Avis délibéré
de la Mission régionale d'autorité environnementale d'Île-de-France sur le projet Parc des Subsistances à Fontainebleau (77)

N°MRAe 2021 - 1696

Le présent avis porte sur le projet d'aménagement du « Parc des Subsistances » à Fontainebleau dans le département de la Seine-et-Marne et sur son étude d'impact associée, datée de mars 2021. Il est émis dans le cadre de la procédure de permis d'aménager.

Figure 3 : Occupation actuelle du site (Source étude d'impact p. 14 et 39)

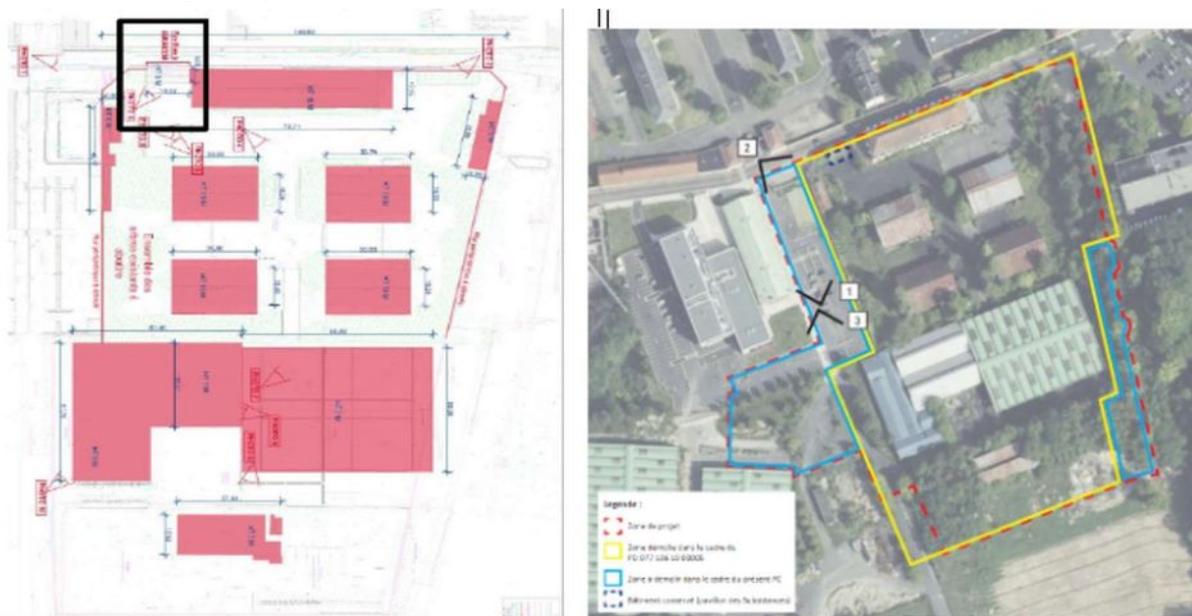
La MRAe remarque qu'il conviendra de bien inclure l'emprise du parking en silo dans toutes les figures présentant le périmètre du projet dans l'étude d'impact.

Elle observe également que l'étude d'impact note (p.116) que « le site est occupé à plus de 70 % par des surfaces minérales », ce qui contredit l'affirmation selon laquelle le site serait « entièrement imperméabilisé » (p.14) (cf figure 4).

Figure 9 : Emprise du permis de démolir (source étude d'impact p.39) et bâtiment voué à démolition longeant l'avenue du Maréchal de Villars (Google Earth)

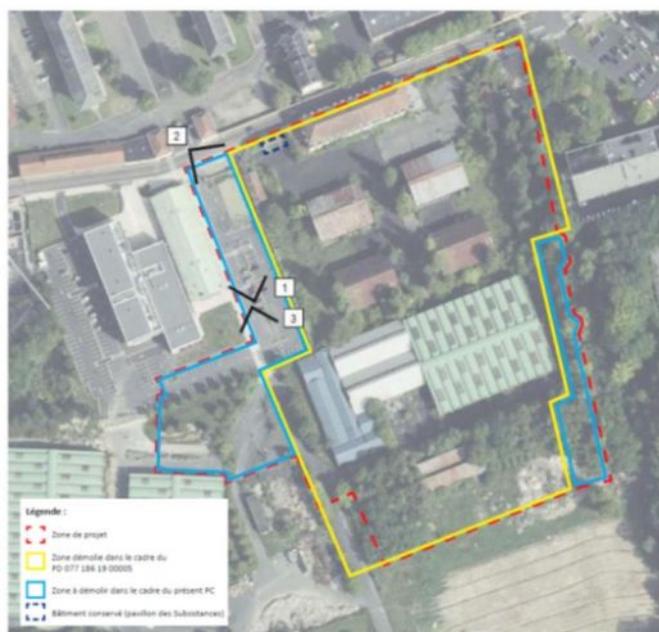
Comme précisé plus haut, et compte tenu du permis de démolir déjà accordé, le Pavillon des Subsistances sera le seul bâtiment conservé dans le cadre du projet, car « les services des Bâtiments de France » en auraient recommandé la conservation (p.14 et 39). La MRAe relève que l'avis de l'architecte des bâtiments de France (ABF) correspondant n'est pas joint à l'étude d'impact, or cet élément est utile à la compréhension du parti retenu.

La MRAe note l'absence de perspectives aériennes montrant, avant et après le projet, l'emprise dans son environnement, incluant le périmètre de protection du monument historique « Domaine national de Fontainebleau », le château et son parc, ainsi que la forêt de Fontainebleau. Une analyse des co-visibilités et des vues du site à hauteur d'homme avant et après projet depuis différents points de vue, incluant les bâtiments existants autour du site, sont également attendues.

- de joindre à l'étude d'impact l'avis de l'ABF relatif aux bâtiments à conserver, de manière à mieux expliquer le parti retenu ;
- d'établir la cohérence des éléments paysagers prévus dans le permis d'aménager avec ceux présentés dans l'étude d'impact ;
- de produire une analyse des co-visibilités ainsi que des perspectives d'insertion du projet dans son contexte, aériennes et à hauteur d'homme.
